## **RECURSO ADMINISTRATIVO**

PREGÃO ELETRÔNICO N° 104/2025

OBJETO: FORTALECIMENTO DA GUARDA MUNICIPAL COM A IMPLANTAÇÃO DO SISTEMA DE VIDEOMONITORAMENTO NA ÁREA EXTERNA DOS AMBIENTES ESCOLARES DO MUNICÍPIO DE SÃO CARLOS.

### 6.4 PÓRTICO

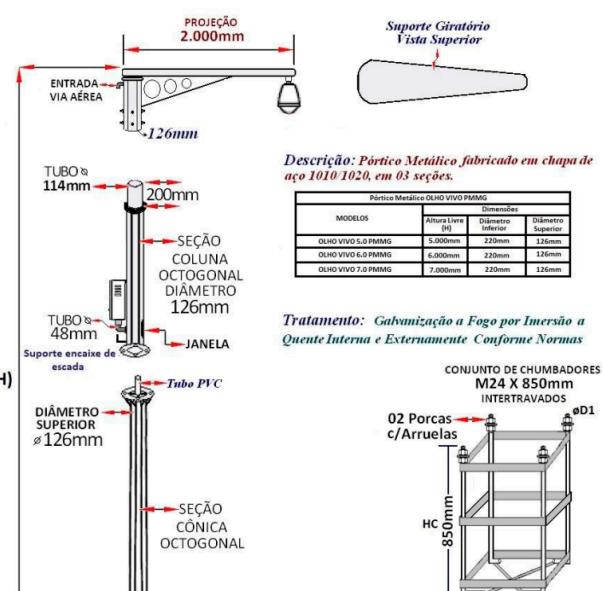
O edital pede claramente uma projeção de 3000mm enquanto o datasheet mostra claramente uma projeção de 2000mm.

Trata-se de requisito dimensional objetivo, não passível de ajuste sem substituição do equipamento.

## 6.5 CABO OPTICO

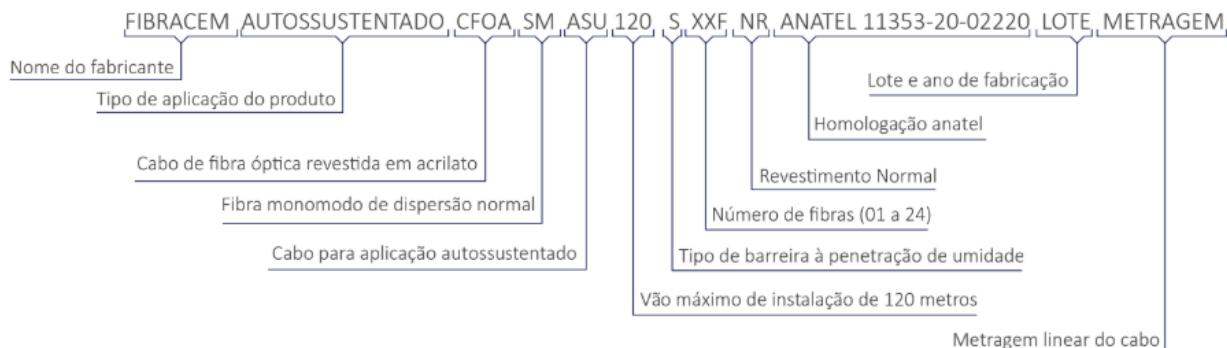
**Edital:** “Possuir configuração para vãos de até 120 metros e de 4 fibras, com diâmetro

externonominale de  $6,8 \pm 0,3$  mm e massa nominal de  $45 \pm 10\%$  kg/km;”

Não foi possível encontrar o modelo exato de datasheet no site do fabricante, mas no datasheet ASU 120 existe um padrão que nos permite garantir que o número 80 refere-se ao tamanho do vão suportado.

Além disso um cabo para vão de 120 metros suporta cargas totalmente diferentes de um cabo para vãos de 80 metros, portanto o cabo proposto não atende os requisitos do edital.

O modelo correto da FIBRACEM deveria ser **CFOA-SM-ASU-120-S-04NR**
